HOSPITAL MILITAR CENTRAL
AREA DE COMPRAS Y LICITACIONES

FORMULARIO DE PREGUNTAS Y RESPUESTAS A LA SELECCIÓN DE MINIMA CUANTIA No.145/2015, CUYO OBJETO ES "ADQUISICIÓN E INSTALACIÓN DE UN BANCO DE BATERÍAS SELLADAS PARA PONER EN FUNCIONAMIENTO UNA UPS DE 80 KVA MARCA GAMATRONIC PARA EL SOPORTE ELÉCTRICO DE LAS UNIDADES DE CUIDADO INTENSIVO DEL HOSPITAL MILITAR CENTRAL".

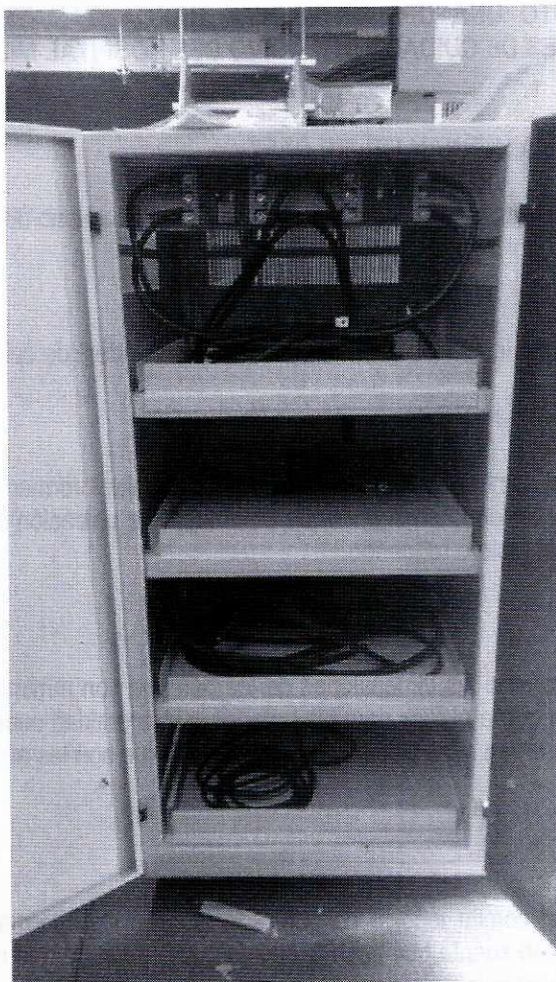
Solicitamos amablemente se aclare si las dimensiones de las baterías son mínimas o máximas, de igual manera se aclare si se debe incluir en la oferta el rack para las baterías o si la entidad cuenta con el mismo. En todo caso solicitamos a la entidad dar un margen a las dimensiones de $\pm 2\text{mm}$ que son las mínimas dadas por los fabricantes de este tipo de elementos.

Respecto a esta observación, el comité técnico estructurador se permite informar que; las dimensiones de las baterías son máximas, teniendo en cuenta que la UPS cuenta con el rack para la ubicación de las mismas, por lo cual, nos permitimos darle la siguiente información.

La Entidad cuenta con un rack para baterías de las siguientes características:

RACK: Energex.

Modelo: RC 32100.

Medidas: 74cm x 68 por nivel.

4 Niveles.

Capacidad: 8 baterías por nivel

La entidad no da un margen a las dimensiones de $\pm 2\text{mm}$, teniendo en cuenta que las medidas fueron obtenidas de las originalmente instaladas con el equipo.
